Существующий проект лестницы выполнен с ошибками:

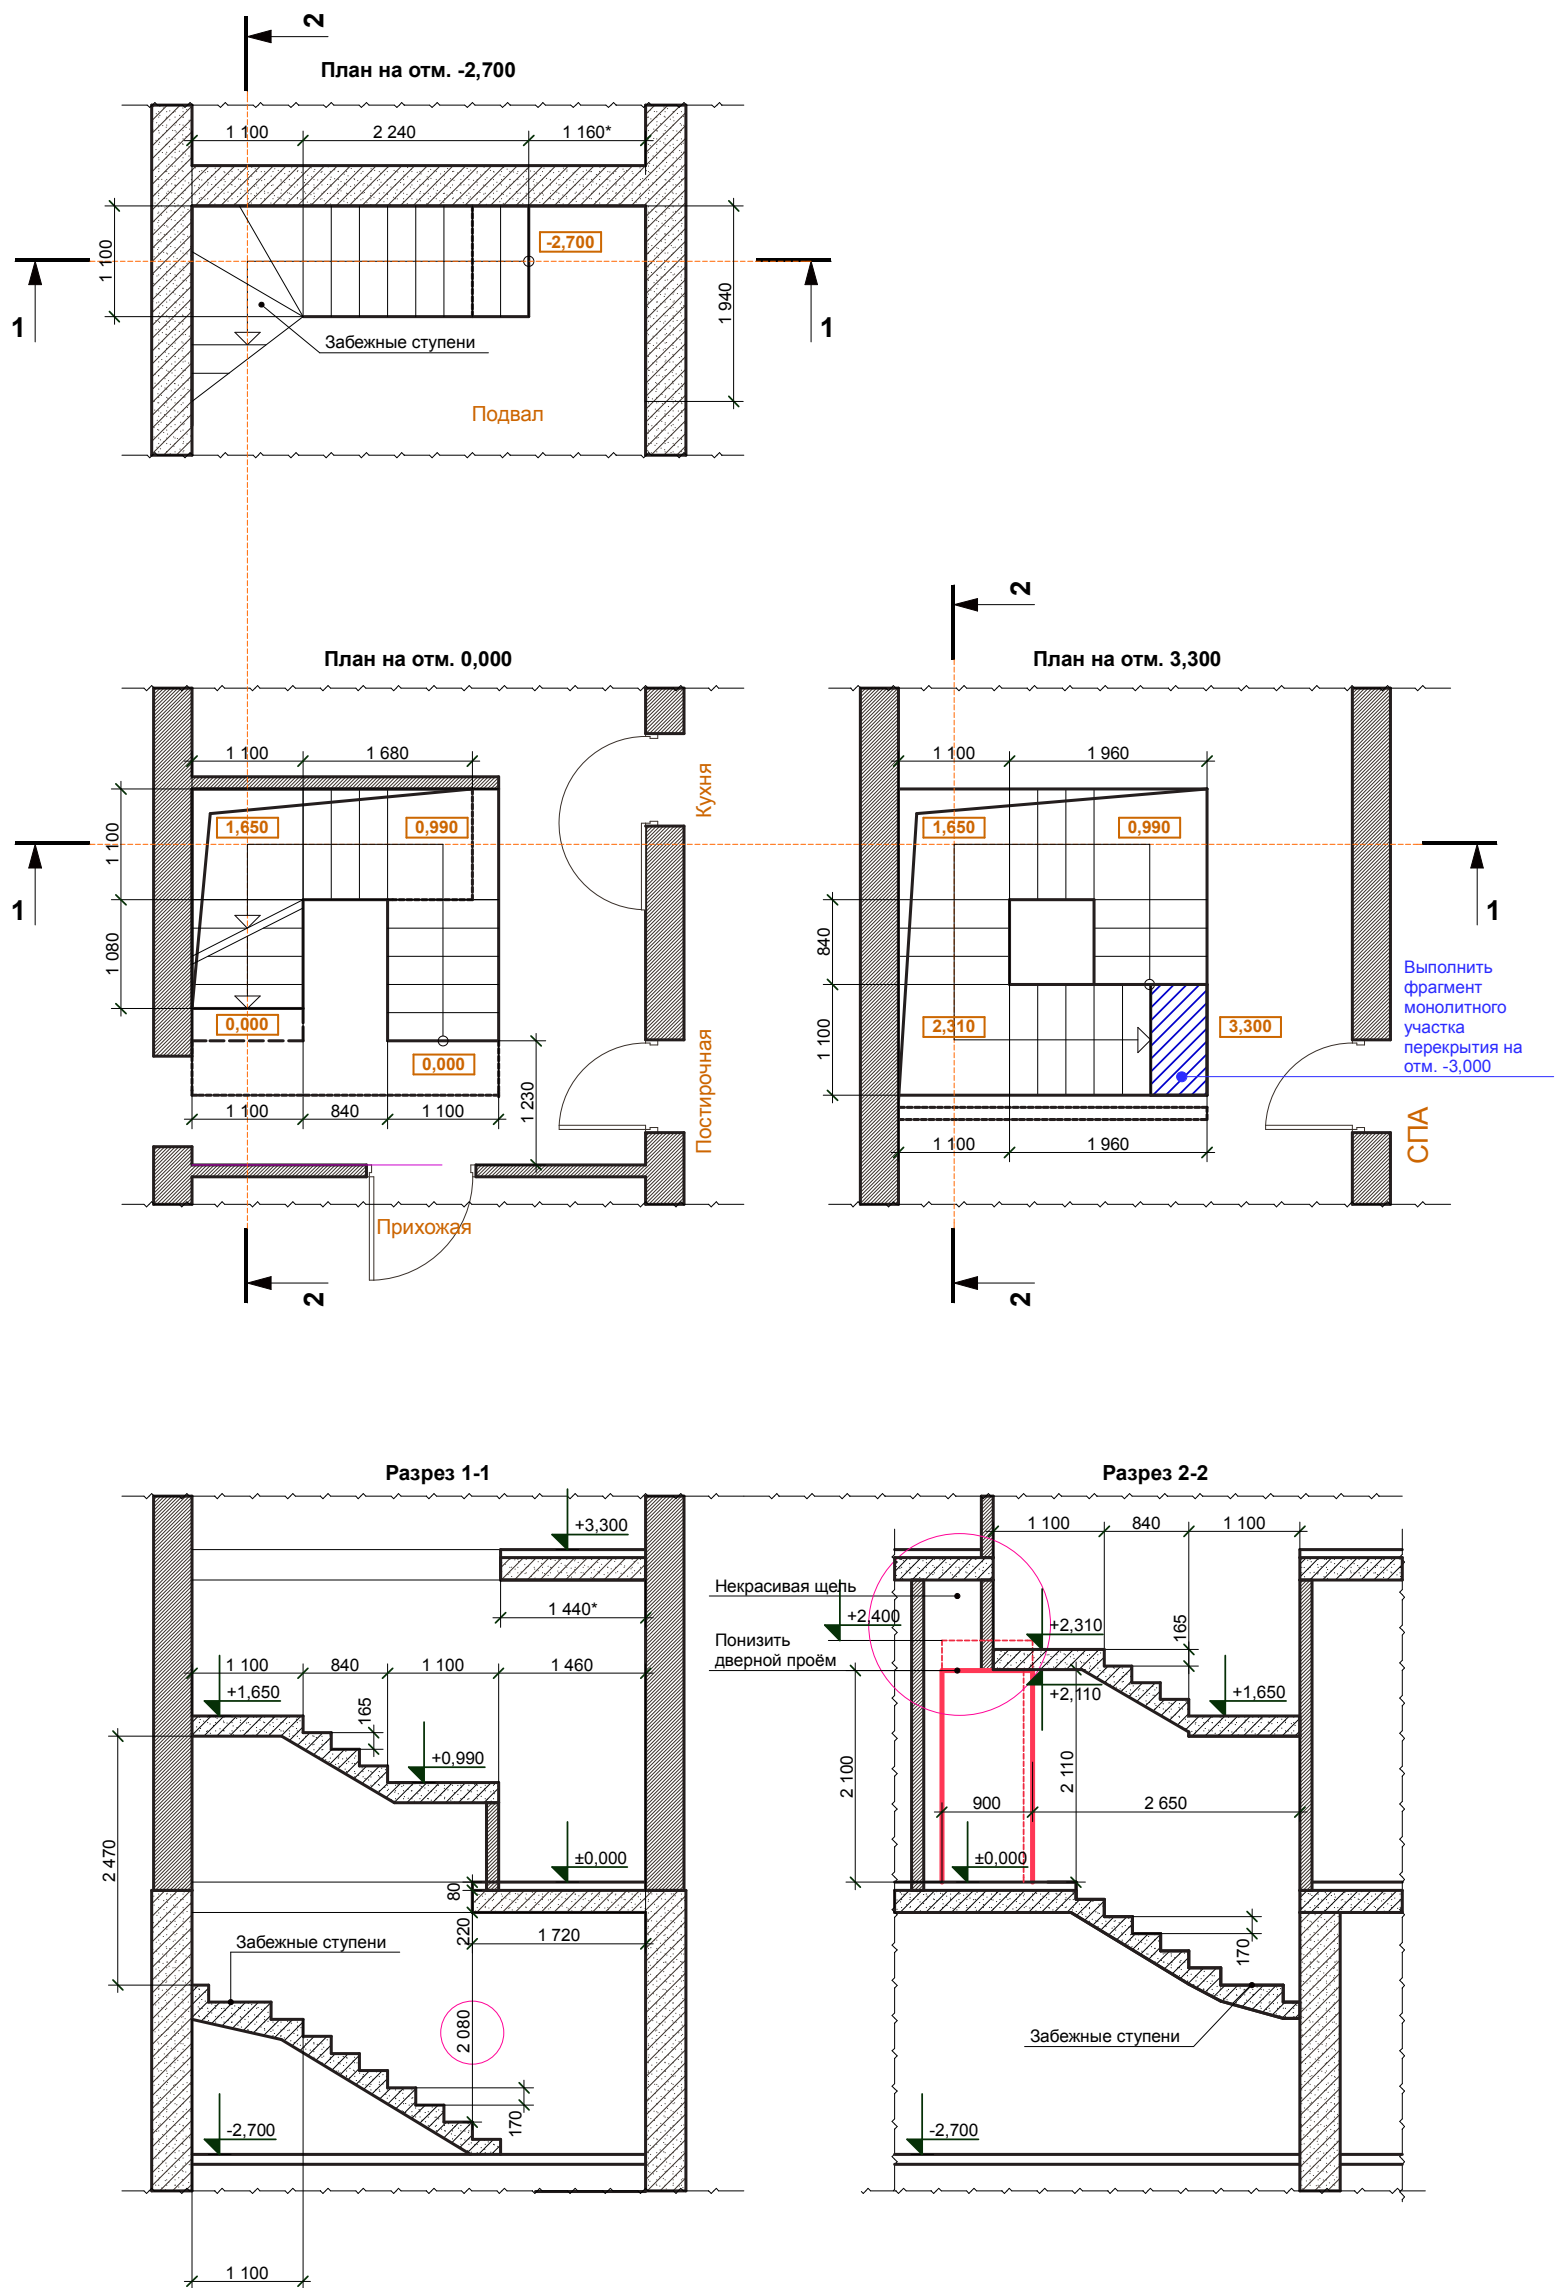
1. Невозможно подняться из подвала на 1ый этаж из-за недостаточного расстояния между маршами на всей протяжённости лестницы.
2. Лестничная площадка на отметке +1,980 пересекает дверной проём в тамбур при гостевой спальне.

Суть предложения (сохранить без изменений проектные проёмы в перекрытиях):

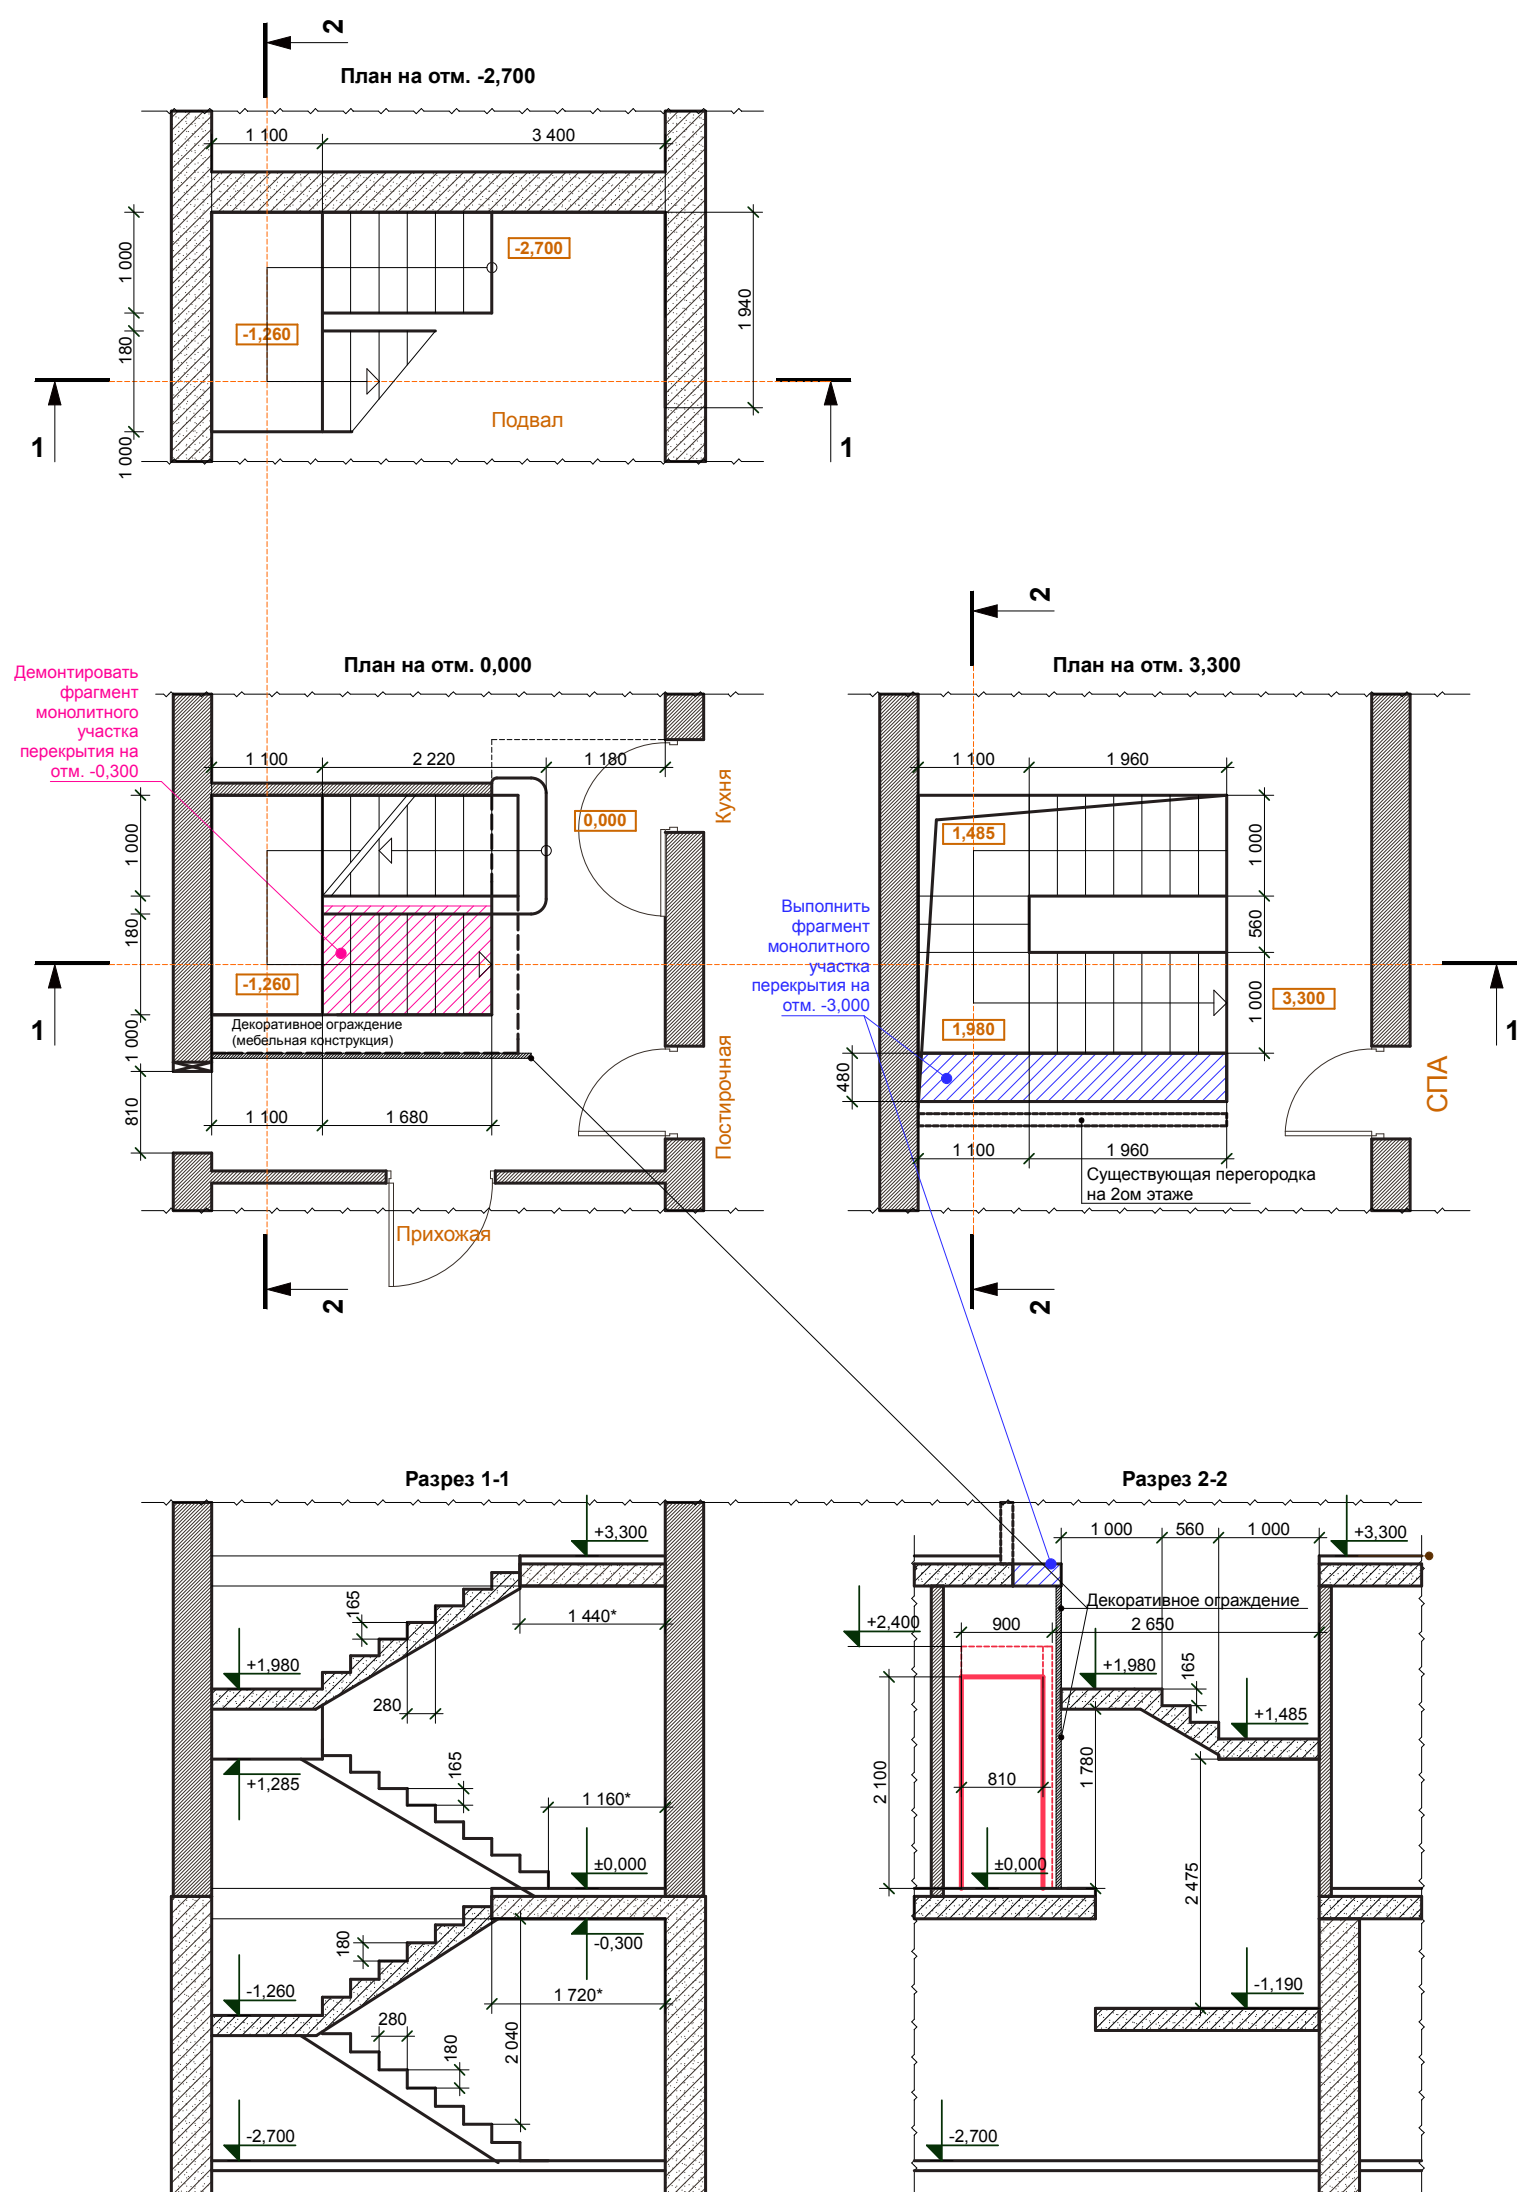
Если проёмы в перекрытиях оставлять проектными, то чтобы исправить ошибки, нужно развернуть марш лестницы. Т.е. начало подъёма на 2ой этаж будет начинаться возле двери в прихожую. Это единственно возможное в этой схеме, но неудачное планировочное решение. Также от существующего проекта лестницы «наследуется» некрасивая «щель» между перегородкой, ведущей в прихожую, и торцом марша лестницы – имеет место «ужасный» потолок в холле 1го этажа (сложная, нелогичная конфигурация).

При выборе этого варианта обязательно проверить соответствие с проектом фактических размеров проёмов в перекрытиях!
